2.OG

Ausführungsplanung

BAUVORHABEN: Aufstockung- und Erweiterung eines Wohnhauses Bruchstrasse 72 · 40235 Düsseldorf_Fingern	006
BAUHERR: REALUM KG Selliner Strasse 10 · 01109 Dresden	
PLANVERFASSER: rietmann.breuninger architekten <small>tieckstraße 3 · 01099 dresden · fon [03 51] 8 95 10 55 fax [03 51] 8 95 10 56 · e-mail: architekten@rietmannbreuninger.de internet: www.rietmannbreuninger.de</small>	GEZEICHNET: _____
PLANSTATUS: ZUR AUSFÜHRUNG FREIGEgeben !!! Der Plan ist vor Baubeginn verantwortlich zu prüfen ! Dies gilt insbesondere für die Übereinstimmung mit den Ausführungsplänen der Statik. Unstimmigkeiten sind dem planenden Architekten od. Bauleiter sofort mitzuteilen !!	GEPRÜFT: _____
PLANMISSEL: GRUNDRISS 2.OG <small>Angebener Maßstab gilt nur bei Ausgabe in Original-Blattgröße !</small>	DATUM: 14.09.2005 MASSSTAB: M 1:50 PLAN NR.: 006_g_2_og_50

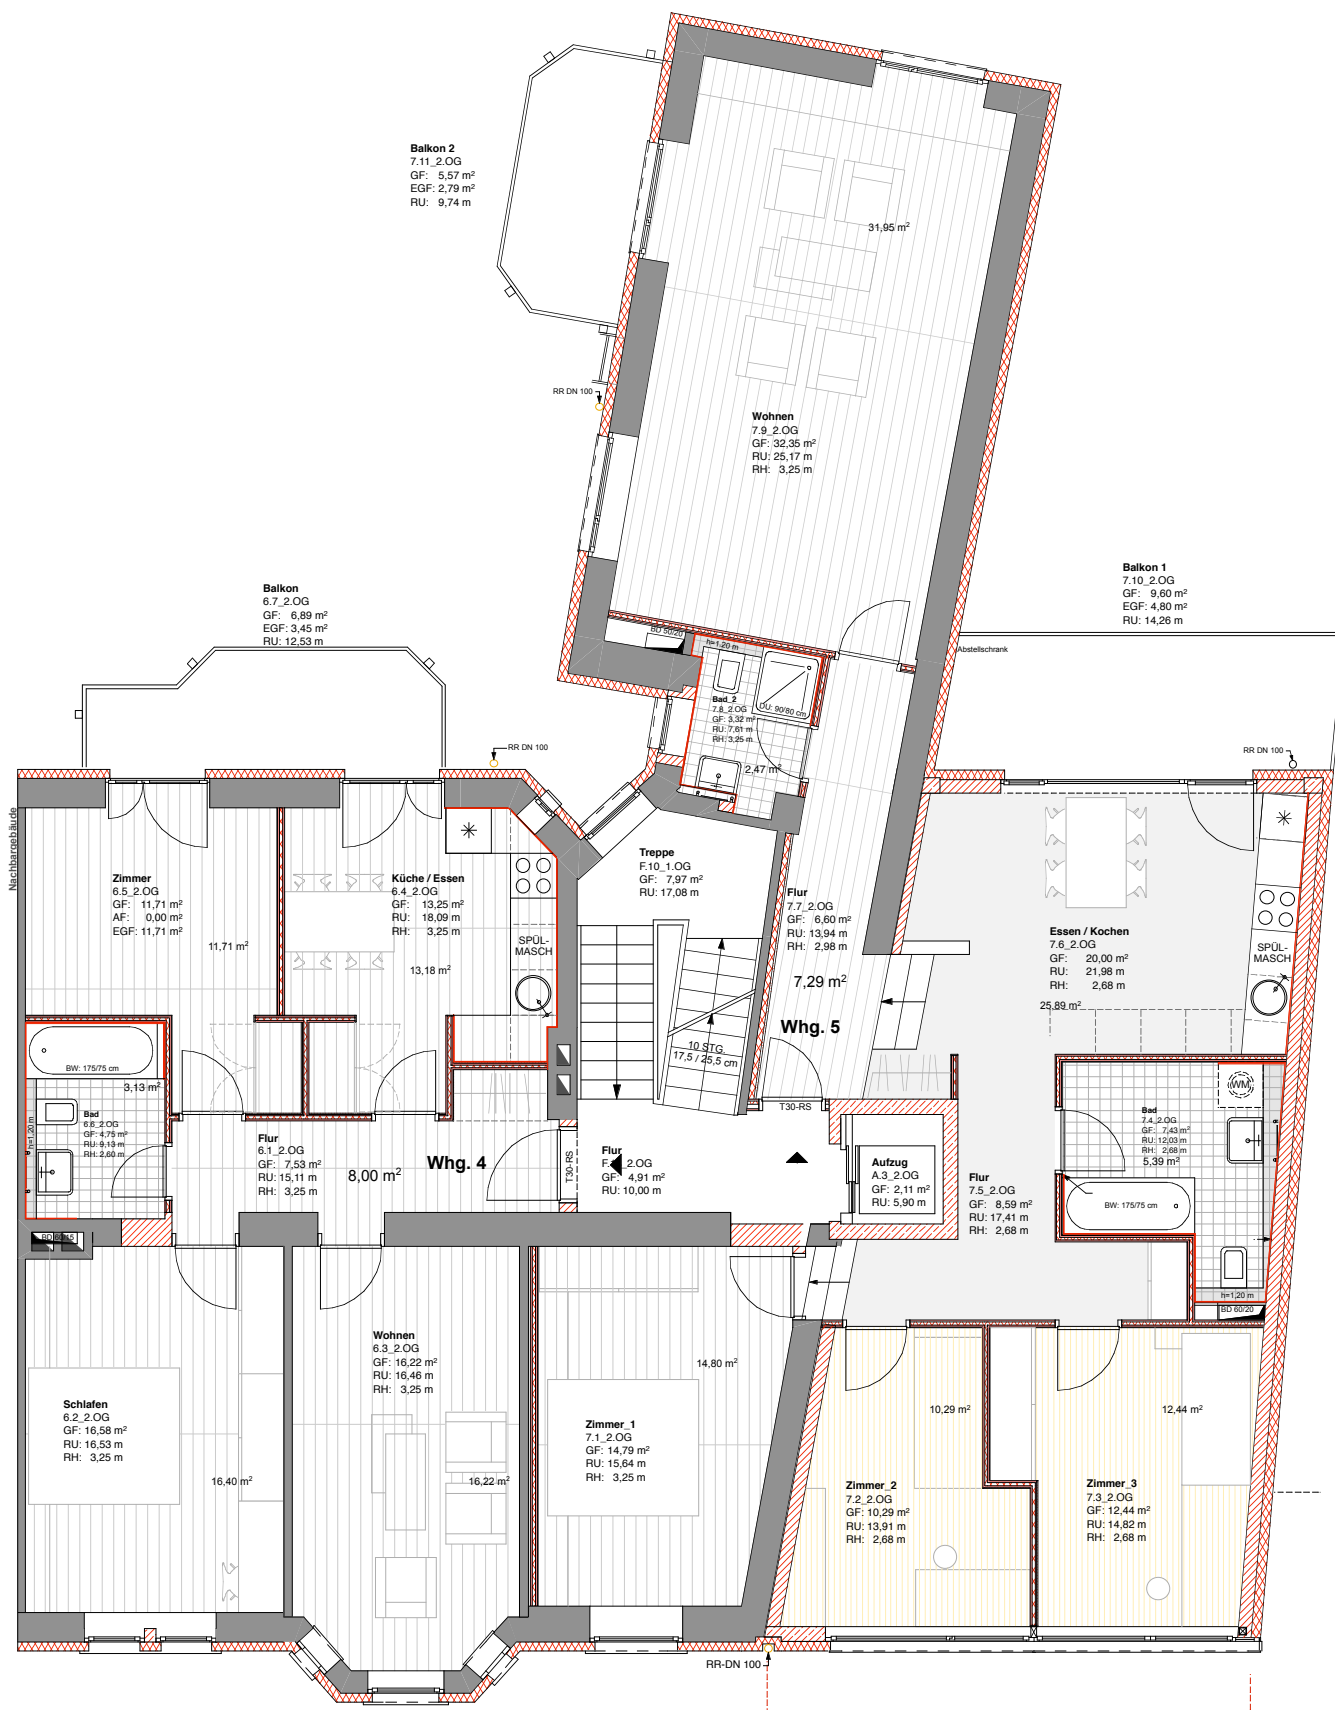
Index	Änderung	Datum / gez.
a	R 5.4_1 OG: DU entfällt, WM eingef., R 5.8_1 OG: vergröss., DU eingefügt, Türhöhe R 7.1.2 geändert.	21.06.2005/mjy
b	POS. 4.9 STB-Stütze verschoben, Unterzug POS. 4.5 in STB b/h=20x2 cm, Boden- u. Deckendurchdrüche angepasst, Maße ergänzt, Balkone : Schock KS 20 inkl. Deckenausparungen eingefügt, Waschtisch-Position u. Abbr.-Wand in R 6.2_2 OG	22.09.2005/mjy
c	HAUSBREITE Strassenseite angepasst : Breite Decke AK bis AK: RQH= 6,40 m; Fenst. POS. 1.2.3 (H+2,38m (Licht)) verschob. in Ausw. Nord.	07.11.2005/mjy
d	WHG. 4: WM-Stütz. in R 6.1_2 OG entfällt, dafür 6 WM-Stützpl. im KG Vorwandst. + HK-Position in Bädern eingetragen.	31.12.2005/mjy
e	WHG. 5: Tür 1.3.1 auf b= 88,5 cm in GK-Glinderwand, d=15 cm, F90 geändert.	23.01.2006/mjy
